Kritische Stellungnahme zum Gutachten der HIC „Erneuerbare Energien im Fernwärmenetz Hamburg“

Version V1.0, 1.1.2017 ¹

Prof. Dr. Dietrich Rabenstein

Bild 1: CO₂-Emissionsfaktoren und EE-Anteile aller sechs Varianten des HIC-Gutachtens (nach Abbildung 64 des HIC-Gutachtens)

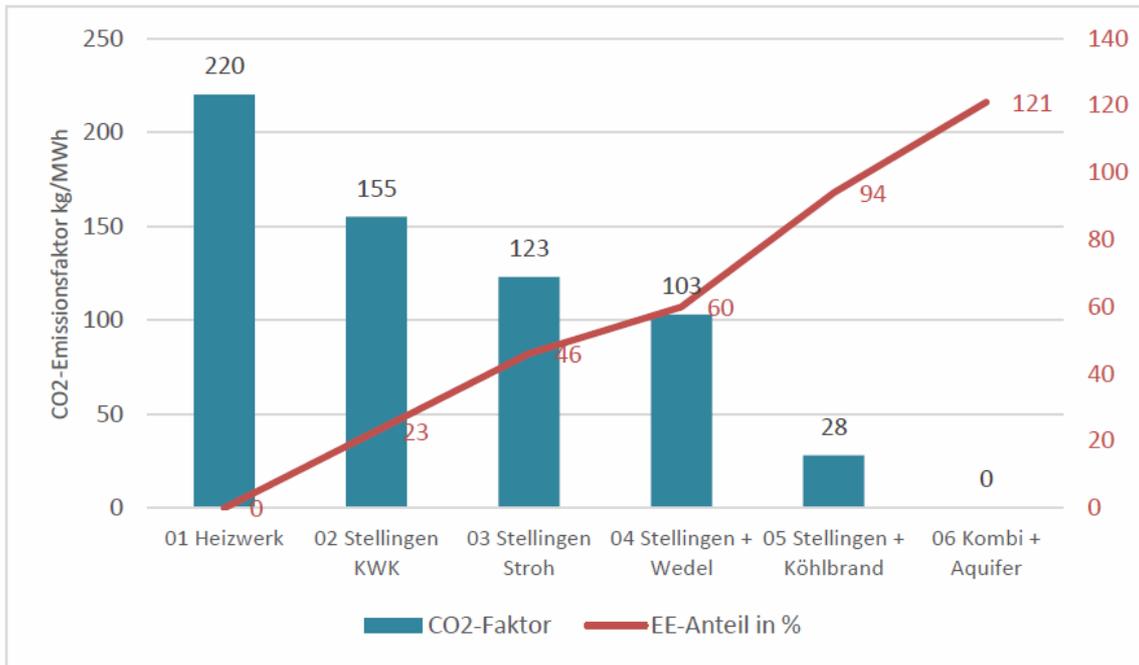
Völlig anders sieht es mit der Nord-Süd-Variante 05 aus, in der vor allem Fernwärme aus Anlagen südlich der Elbe bezogen wird. Der sehr niedrige CO₂-Emissionsfaktor 28 kg/MWh des HIC-Gutachtens in Bild 1 lässt sich nur sehr schwer reproduzieren – auch dann, wenn eine Verdrängung von Fernwärme aus fossilen Quellen durch eine jährliche Fernwärmemenge von etwa 224 GWh angenommen wird, die bei der Nord-Süd-Variante 05 über die für das HKW Wedel angenommene Wärmemenge von 1.500 GWh hinausgeht.¹³ Ein solcher Verdrängungseffekt ist sehr spekulativ, einerseits wegen wahrscheinlich unterschätzter Wärmegestehungskosten für diese Variante, andererseits, weil in den Berechnungen des HIC „hydraulische Gegebenheiten“ nicht berücksichtigt werden konnten.¹⁴

Nach Berechnungen in der vorliegenden Analyse liegt der entsprechende Wert bei 77 kg/MWh, wenn bei der Großwärmepumpe Dradenau mit Biogas gerechnet wird. Wird stattdessen wie bei den Wärmegestehungskosten mit Erdgas gerechnet, so steigt dieser Wert deutlich auf 94 kg/MWh an.

Wird eingeräumt, dass die bisher zu den Ölwerken Schindler gelieferte Wärme durch Wärme aus dem Steinkohle-Heizkraftwerk Moorburg ersetzt wird, so sind die spezifischen CO₂-Emissionen mit 122 kg/MWh erheblich höher als die der Nord-Variante 04 und vergleichbar mit denen von Variante 03.

Wird anstelle des oben beschriebenen Verdrängungseffekts die teuerste Wärmequelle südlich der Elbe, die Abwasser-Wärmepumpe in ihrer Einsatzzeit so angepasst, dass 1.500 GWh pro Jahr als Ersatz für das HKW Wedel produziert werden, so ergeben sich 135 kg/MWh (ganz rechts in Bild 2) statt 28 kg/MWh für die Nord-Süd-Variante 05 nach Bild 1. Dieser Emissionswert liegt deutlich über den vergleichbaren Werten der Varianten 03 und 04.

Bild 2: CO₂-Emissionsfaktoren nach der vorliegenden Stellungnahme. Erläuterungen im Text.

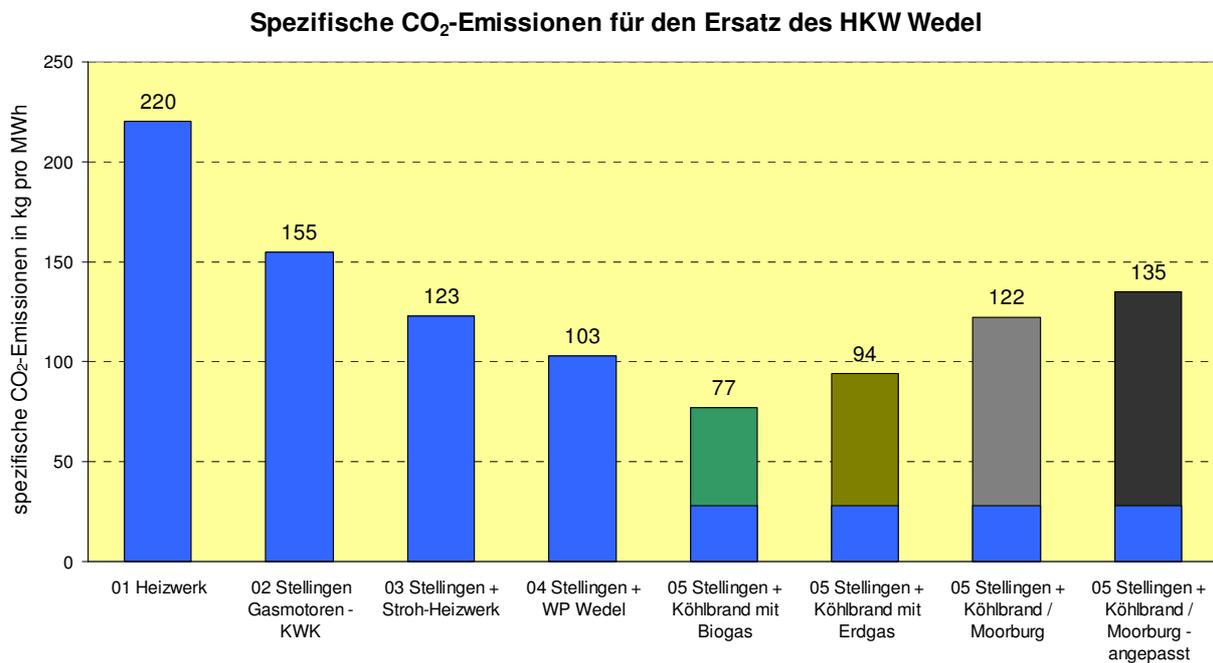
Die Variante 01 (Ersatz des HKW Wedel ausschließlich durch Erdgas-Heizwerke) dient als Referenz. Die überprüften CO₂-Emissionsfaktoren der Varianten 02, 03 und 04 ohne eine neue Wärmetrasse in Richtung MVR/Moorburg stimmen hinreichend mit den Werten des HIC-Gutachtens überein und haben daher in beiden Bildern die gleichen Werte.

Der CO₂-Emissionsfaktor der Variante 02 ist mit 155 kg/MWh höher, weil bei dieser Variante, in der etwa ein Dutzend mit fossilem Erdgas gespeiste Gasmotoren eingesetzt werden, im HIC-Gutachten 26 % der Jahreswärme durch Erdgasheizwerke geliefert werden sollen. Würde stattdessen die Hälfte dieser Erdgas-Fernwärme durch erneuerbare Quellen ersetzt – beispielsweise durch industrielle Abwärme von Aurubis –, so würde der Emissionsfaktor der Variante 02 auf 126 kg/MWh sinken, also deutlich unter den seriös berechneten Wert für die Nord-Süd-Variante 05 von 135 kg/MWh.

Bild 3: Schematische Darstellung zur Nutzung des von der HIC vorgeschlagenen Aquiferspeichers. Rechts Entnahme von Wärme zur Einspeisung in den Aquiferspeicher, links Nutzung der aus dem Speicher entnommenen Wärme.¹⁶

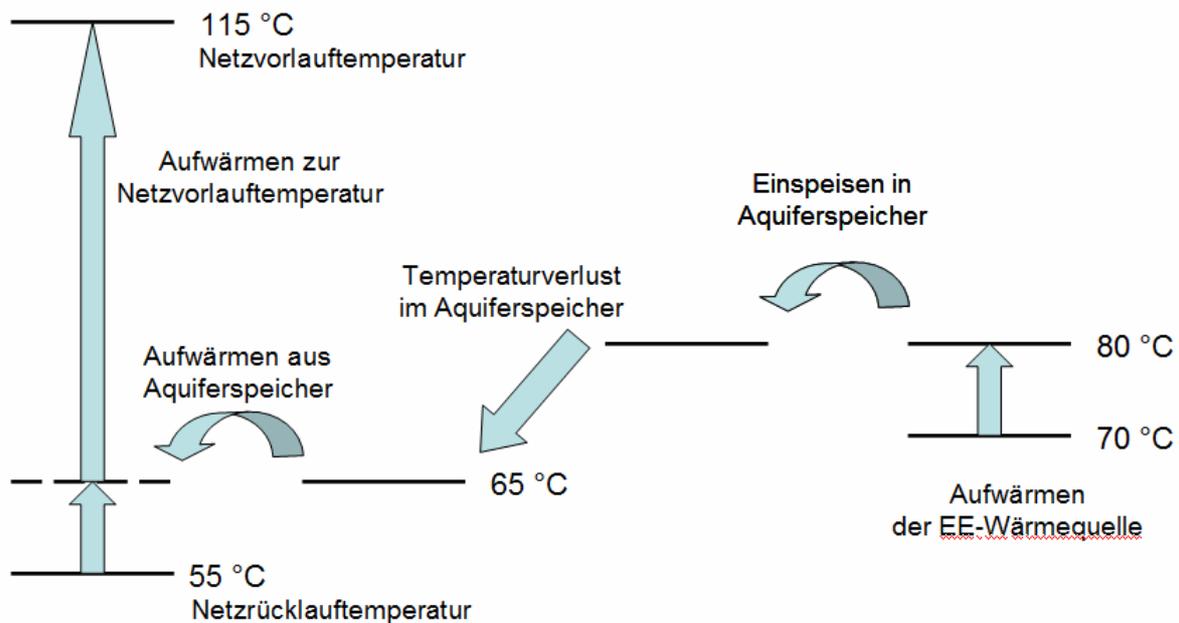
An Hand des schematischen Bildes 3 soll erläutert werden, dass beim Einsatz eines Aquiferspeichers der vom HIC beschriebenen Art in einem Hochtemperatur-Wärmenetz nur ein geringer Grad an Wärmenutzung erreichbar ist.¹⁸

Wärme aus regenerativen Quellen wie Solarthermie oder Abwasser wird mit Wärme aus fossilen oder halb fossilen Quellen von 70 °C auf die sommerliche Netztemperatur von 80 °C aufgewärmt. Diese im Sommer überschüssige Wärme aus Müllverbrennung, Industrieabwärme und Solarwärme wird in den Aquiferspeicher eingespeist. Bis zur Nutzung im Winterhalbjahr sinkt die Temperatur von 80 °C auf 65 °C ab.¹⁹

Im Spätherbst und Winter kann die Temperatur des Netzzurücklaufs mit der aus dem Aquiferspeicher geförderten Wärme in Wärmetauschern von 55 °C auf 65 °C angehoben werden. Die notwendige Aufwärmung um weitere 50 °C bis zur durchschnittlichen Netzvorlauftemperatur muss mit anderen Wärmequellen – darunter auch Spitzenlast-Heizwerken – geleistet werden.

Nach dem Schema in Bild 3 wird lediglich eine teils fossile Erwärmung um 10 °C im Sommer auf den Winter übertragen. Wenn man auch die Netzverluste vor der Einspeisung in den Aquiferspeicher und die Pumpenergie bei der Nutzung des Aquiferspeichers berücksichtigt, so ergibt sich eine sehr ungünstige Nutzungsbilanz, die sich natürlich auch in Form von zusätzlichen Kosten niederschlägt.

Der weit überwiegende Anteil der eingesetzten Wärmemenge würde sich entsprechend Bild 3 ungenutzt in mehreren hundert Meter Tiefe ausbreiten. Das HIC-Gutachten glaubt dagegen, dass ein großer Teil der eingespeisten Wärme wieder zurückgeholt werden kann:

Die beiden Zitate der HIC erscheinen als viel zu optimistisch.

Beim Einsatz von sommerlicher Überschusswärme bei tieferen Systemtemperaturen in **Subnetzen** wäre der Wärmenutzungsgrad von lokalen saisonalen Aquiferspeichern natürlich wesentlich besser.
